### 1. 変更内容、理由及び断層連続性評価への影響

H24-D1-1 深度45.91~48.28mについて 破砕帯範囲を45.91~45.94m (No.最-3), 46.30~46.45m (No.最-5) 及び47.64~47.75m (No.最-7) に変更  
破砕部番号の変更 (No.最-4, 最-6, 最-8), 破砕幅 (No.最-9) の変更

第833回審査会合  
机上配布資料2  
敦賀発電所2号炉 敷地の地形、地質・地質構造について  
参考資料2 性状一覧表  
参考2-185頁

H24-H-6-1 深度9.58~14.36m 薄片観察 最新活動面の認定

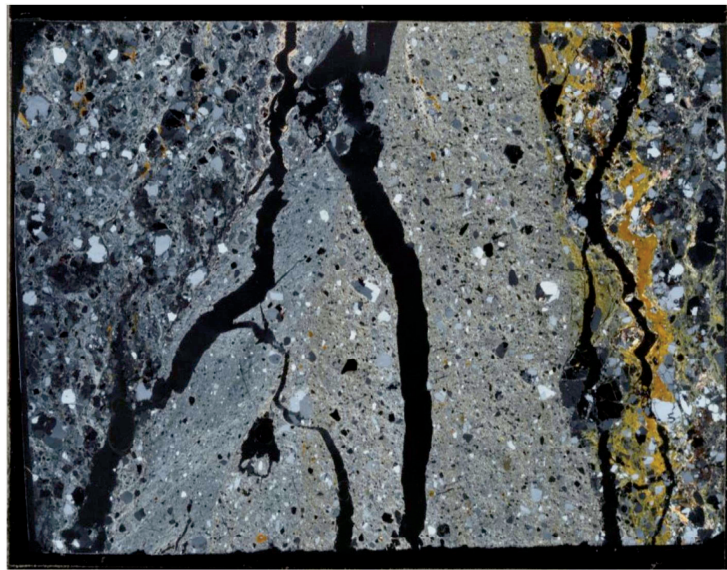
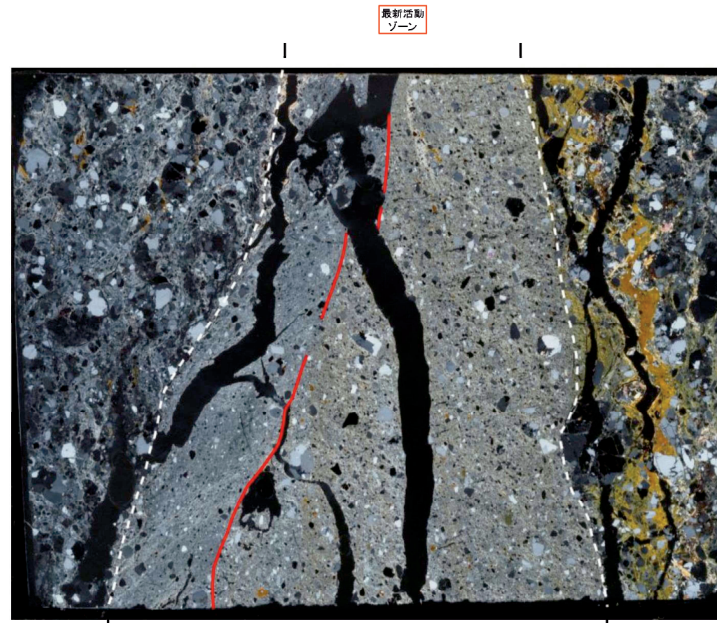
H24-H-6-1深度9.58~14.36m 最新活動面の位置 (No.最-2) を変更

- 深度9.58mにおける断層面β沿いの最新活動ゾーンでは、他の構造に切られていないY面Aが認められる。その分布を以下に示す。
- Y面Aはやや湾曲して直線性に乏しく、連続性に富む。細粒部を伴う。
- Y面Aのみが認められることから、Y面Aを最新活動面と認定した。

第7.4.4.248図 (2) 破碎部性状 H24-D1-1 深度45.00~46.00m (CT画像による評価 (1/3))

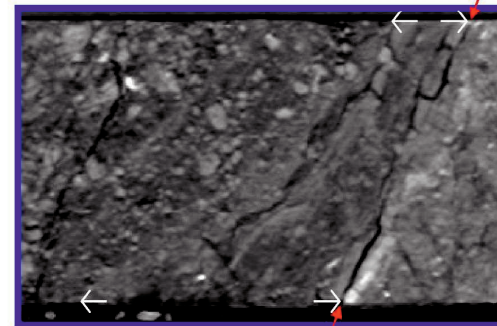
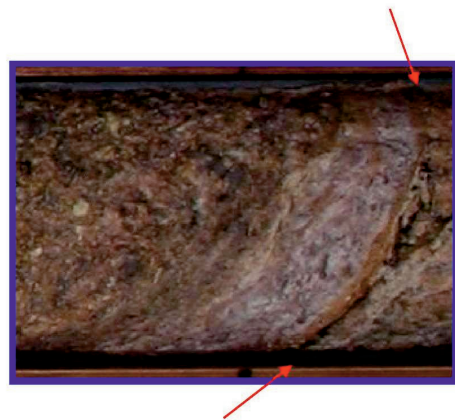
- ・深度45.00~45.91m, 45.94~46.00mは破碎部相当箇所なし。
- ・深度45.91~45.94m破碎部。

概ね均質で、周辺より密度が高く、亜円礫の配列や縞状のせん断面・破碎構造は認められない。規則的な節理が認められる。

亜円礫の配列や縞状のせん断面構造・変形構造が認められる。

角礫化して、基質の密度が低いが、亜円礫の配列や縞状のせん断面・破碎構造は認められない。規則的な節理が一部残存している。

H24-D1-1 深度45.91~48.28mについて 破碎帯範囲を45.91~45.94m (No.最-3) , 46.30~46.45m (No.最-5) 及び47.64~47.75m (No.最-7) に変更

第7.4.4.248図 (4) 破碎部性状 H24-D1-1 深度45.00~46.00m (CT画像による評価 (3/3))

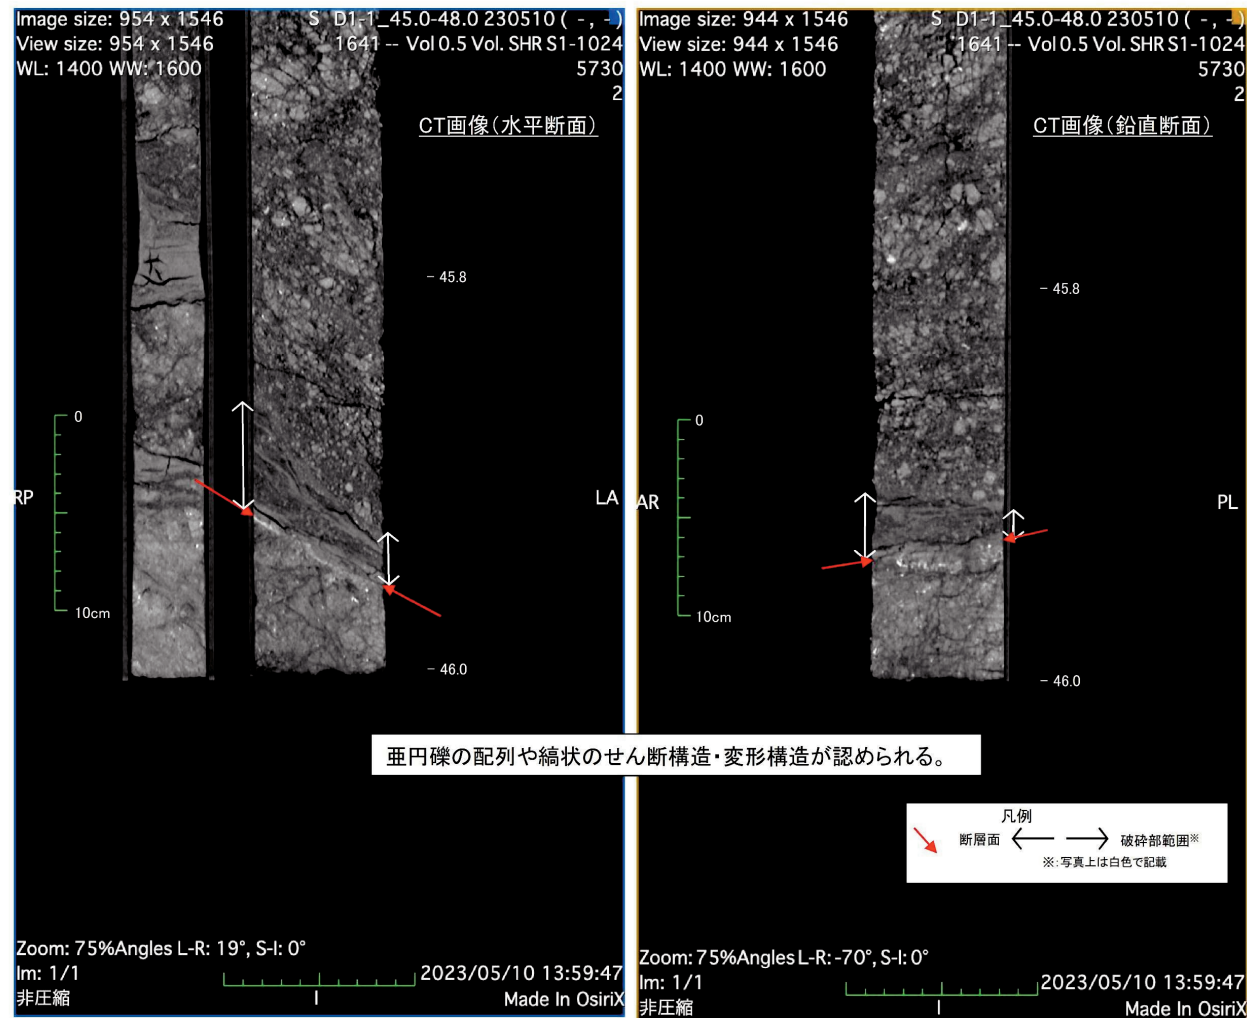
H24-D1-1 深度45.91~48.28mについて 破碎帯範囲を45.91~45.94m (No.最-3) , 46.30~46.45m (No.最-5) 及び47.64~47.75m (No.最-7) に変更

第7.4.4.248図 (5) 破碎部性状 H24-D1-1 深度46.00~47.00m (CT画像による評価 (1/4))

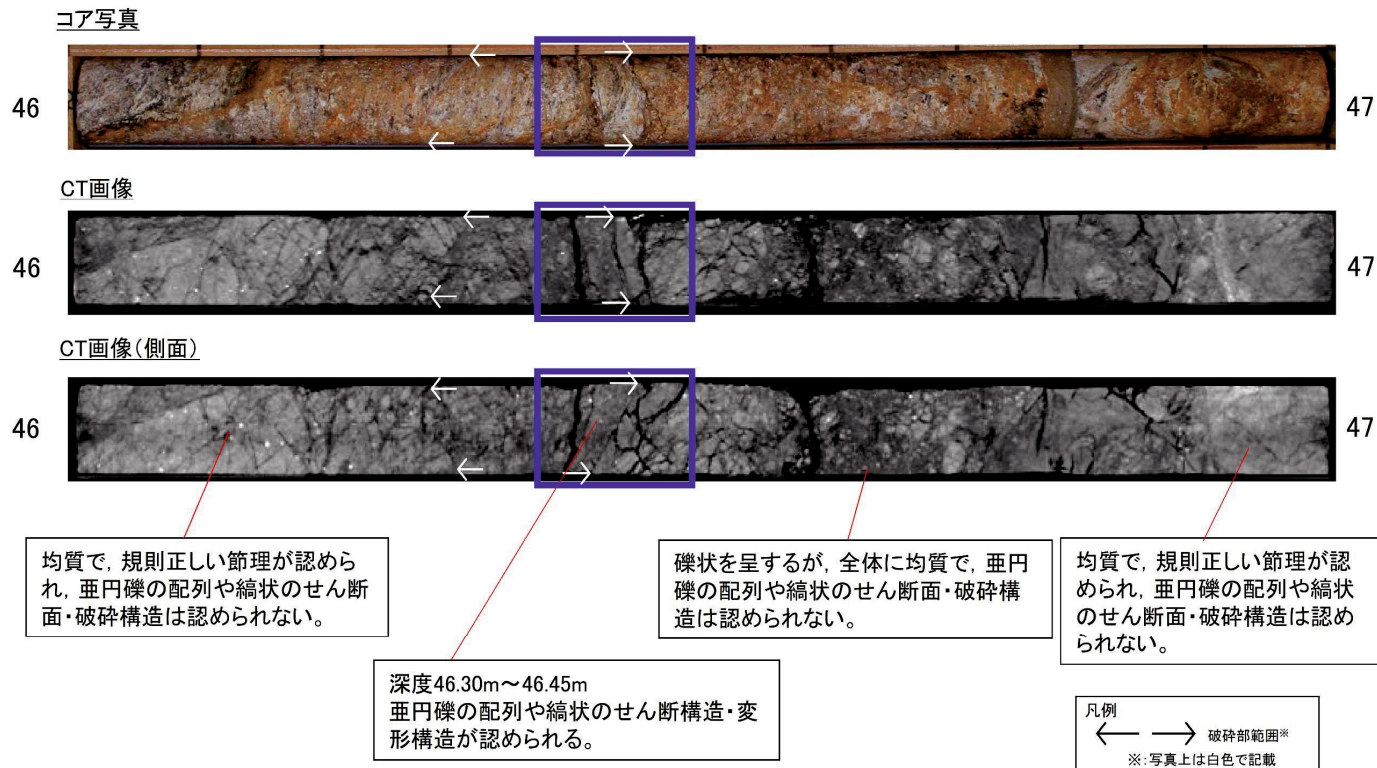
H24-D1-1 深度45.91~48.28mについて 破碎帯範囲を45.91~45.94m (No.最-3) , 46.30~46.45m (No.最-5) 及び47.64~47.75m (No.最-7) に変更

- ・深度46.30~46.45m破碎部, その周辺は破碎部相当箇所なし。
- ・深度46.77~46.79mの水平方向の暗褐色の細粒部は掘削時のコアの供回りによるものである。
